**Stellungnahme der Bundesarchitektenkammer zum Entwurf
DIN 18533-1 „Abdichtung von erdberührten Bauteilen – Teil
1: Anforderungen, Planungs- und Ausführungsgrundsätze“**

Datum: 18.03.16	Entwurf DIN 18533 -1 „Abdichtung von erdberührten Bauteilen – Teil 1: Anforderungen, Planungs- und Ausführungsgrundsätze“
-----------------	---

aufgestellt: Bundesarchitektenkammer, 18.03.2016

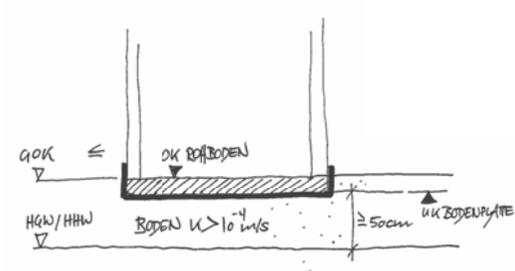
5.1.1.1	Bild 2	ed	Bild 2 <ul style="list-style-type: none"> - „≥“ 50 cm ergänzen - Angabe „stark durchlässiger Baugrund ($k > 10^{-4}$ m/s)“ fehlt - Information „stark durchlässiger Baugrund ($k > 10^{-4}$ m/s)“ direkt ins Bild - Maßbezüge schwer ablesbar: Mindestens 50 cm zwischen UK Bodenplatte und Bemessungswasserstand, OK Rohbodenplatte zu GOK - Die Schraffur auf Niveau HGW/HHW ist missverständlich, da die Schraffur mit Masse (hier: Erdreich) assoziiert wird und nicht mit einem Niveau HGW/HHW - Muss die Abdichtung nicht auch hier wie in den ande- 	Vorschlag Siehe links (Achtung! Skizzen zur Veranschaulichung, keine Vorlagen!!)

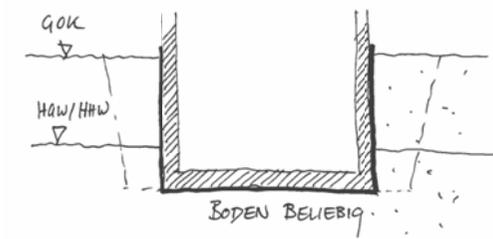
5.1.1.2	Bild 3	ed	Bild 3 - Bild in Zusammenhang mit Text positionieren - 30 cm durch 50 cm ersetzen - „≥“ 50 cm ergänzen - Aussage Legende direkt ins Bild: anstatt „a“ „Stark wasserdurchlässiger Baugrund ($k > 10^{-4}$ m/s)“ - Im Gegensatz zu den anderen Bildern sind hier die Arbeitsräume nicht schraffiert ... (was gut ist!)	Vorschlag Siehe links

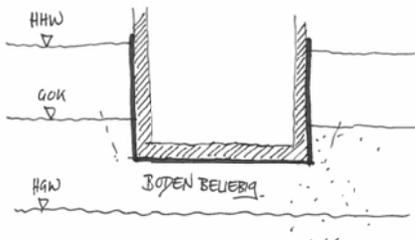
5.1.1.2	Bild 4	ed	Bild 4 Siehe Erläuterung zu Text	Vorschlag Streichen	
	5.1.2	Abs. 1		Drückendes Wasser - Differenzierung in Schicht- und Sickerwasser bei „Stauwasser“ ergänzen - Grundsätzliche Aussage, dass drückendes Wasser hydrostatischen Druck ausübt aus „a) Grundwasser“ hinzunehmen	Textvorschlag Von außen drückendes Wasser kann als Grundwasser, Hochwasser oder Stauwasser (Sicker- und Schichtwasser) einwirken. Drückendes Wasser übt wechselnd und/oder ständig einen hydrostatischen Druck auf die Abdichtung aus.
